RESPUESTAS A LAS CONSULTAS RECIBIDAS ACERCA DE LOS PLIEGOS DEL PROCEDIMIENTO DE LICITACIÓN DEL CONTRATO 129/2025 “SUMINISTRO DE CONTADORES DE AGUA CON NB-IoT INTEGRADO (CALIBRES 15, 20, 32 Y 40 mm) Y SERVICIOS DE TELECOMUNICACIONES PARA SU TELELECTURA AUTOMÁTICA”

ANEXO I – DIMENSIONES DE CONTADORES

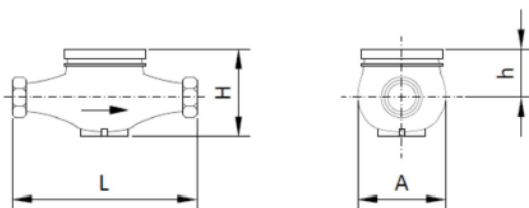
En el **Anexo I – Dimensiones de contadores** del Pliego de Prescripciones Técnicas se establece, además de la altura total máxima del contador (**H**), una dimensión adicional denominada **altura máxima (h)**, definida como la distancia entre el eje de la tubería y la parte superior del contador (sin considerar tapa).

A este respecto, se solicita aclaración sobre la necesidad de considerar esta dimensión como requisito limitante en la licitación.

En particular, se solicita que **la dimensión h no sea considerada como criterio restrictivo**, manteniéndose como referencia dimensional únicamente la **altura total máxima del contador (H)**, de

acuerdo con lo establecido en la normativa técnica vigente de Canal de Isabel II - **Especificación Técnica de Acometidas de Agua para Consumo Humano – Versión 5 (2025)**.

La dimensión h establecida en el Anexo I del PPT se ha establecido para asegurar la intercambiabilidad con contadores existentes y poder renovarlos en cualquier acometida, incluyendo aquellas que proceden de incorporaciones de municipios a la gestión de Canal de Isabel II, S.A., M.P. y que, por tanto, no se regían en el momento de su ejecución por la normativa de Canal de Isabel II, S.A., M.P., incluyendo las dimensiones de los alojamientos de los contadores, que en muchos casos presentan dimensiones muy reducidas. También las distancias de las tuberías montadas a los extremos superior e inferior del alojamiento condicionan las dimensiones de los contadores a instalar, especialmente en la dimensión h.
